改善箇所説明図 ①

改善箇所説明図 ②

①巻込防止装置に取り付けたもの

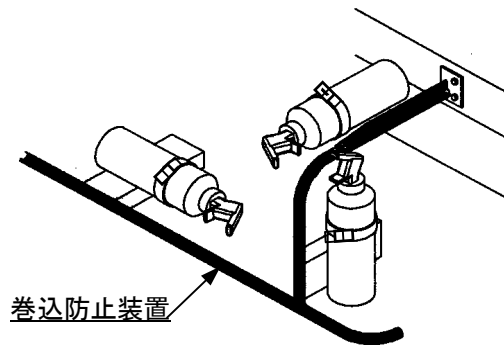
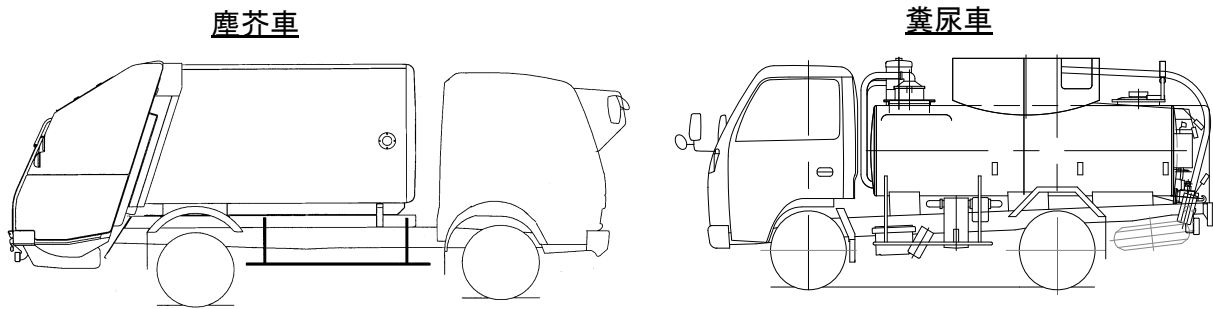
① 塵芥車及び糞尿車の車外に搭載された消火器において、架装時の取り付け位置が不適切なため、発進、停止の繰り返しによる振動等により、消火器の保持装置の防振ゴムが脱落する場合があります。そのため、当該装置の消火器固定バンドの締め付け力が低下し、そのままの状態では段差乗り上げ等の過大な振動、衝撃が加わると、当該固定バンドが外れ、消火器が脱落して、他の交通を妨げるおそれがある。

① 全車両、消火器の取り付け位置を点検し、巻込防止装置に取り付けられたものは、保持装置の消火器固定バンドにロック機構を備えた対策品と交換する。

②取り付け向きが不適切なもの (固定バンドが横向きに取り付けられたもの)

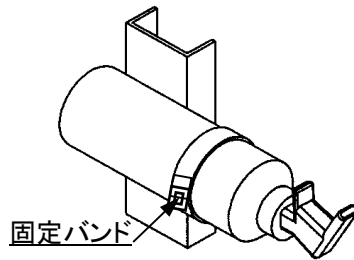
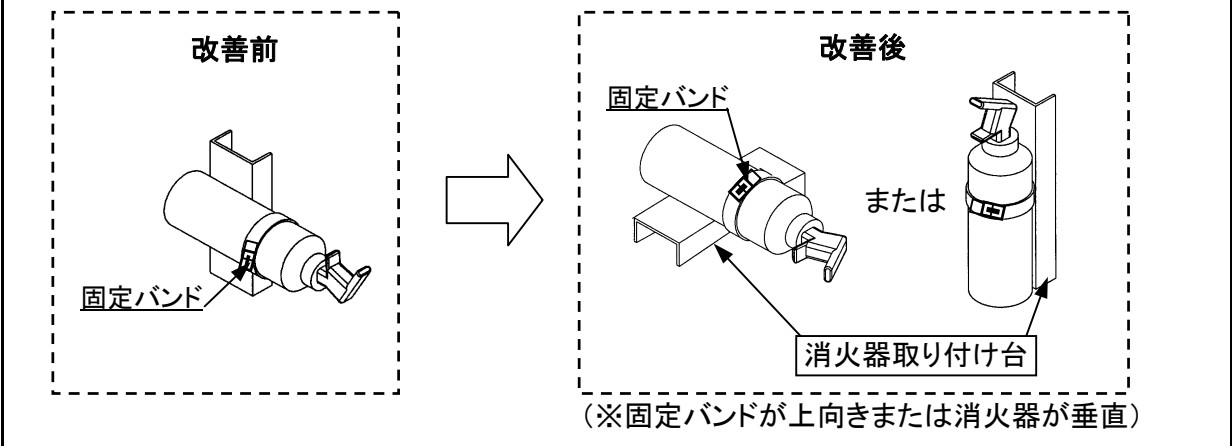
②塵芥車及び糞尿車の車外に搭載された消火器において、架装時の取り付け向き(固定バンドが横向きに取り付けられたもの)が不適切なため、発進、停止の繰り返しによる振動等により、消火器の保持装置の防振ゴムが脱落する可能性がある。そのため、当該装置の消火器固定バンドの締め付け力が低下し、そのままの状態では段差乗り上げ等の過大な振動、衝撃が加わると、消火器が脱落して、他の交通を妨げるおそれがある。

②全車両、消火器の取り付け向きを点検し、不適切なものは消火器の保持装置の向きを修正する。
